## Hlučný nosný valček s krátkou životnosťou

### Platí pre vozidlá

Táto technická informácia sa vzťahuje na všetky nákladné vozidlá a autobusy série 4, ako aj na stacionárne a lodné motory.

*Nosný valček s plastickým krytom pre drážkovaný klinový remeň.*

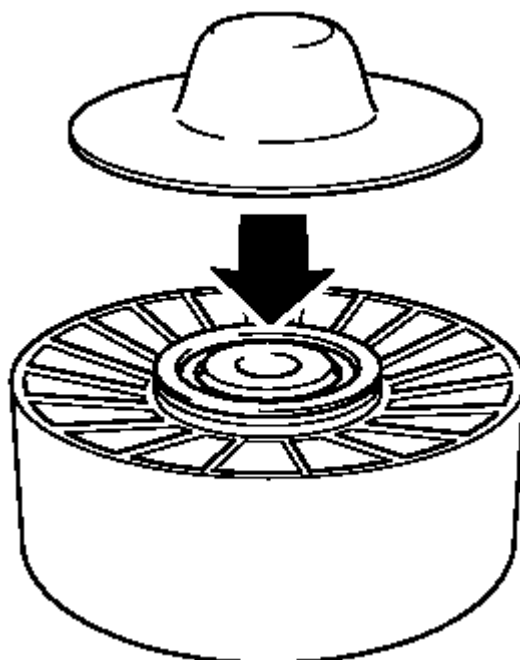
Znečistenie preniklo medzi prachový kryt a ložisko na nosnom valčeku. Ako následok vznikol hluk a v niektorých prípadoch porucha a následné zlyhanie ložiska.

Zaviedol sa nový plastický prachový kryt.

Ak vozidlo v minulosti už malo problémy s nosným valčekom, kovový kryt na valčeku by sa mal nahradiť novým plastickým krytom.

1. Odoberte nosný valček. Odoberte kovový kryt.
2. Založte nosný valček a nasad'te nový, plastický kryt.

**Poznámka:** Ložisko nie je symetrické. Na boku sú drážky, do ktorých má plastický kryt zapadnúť. Kovový chránič na druhej strane musí byť v polohe naľavo.
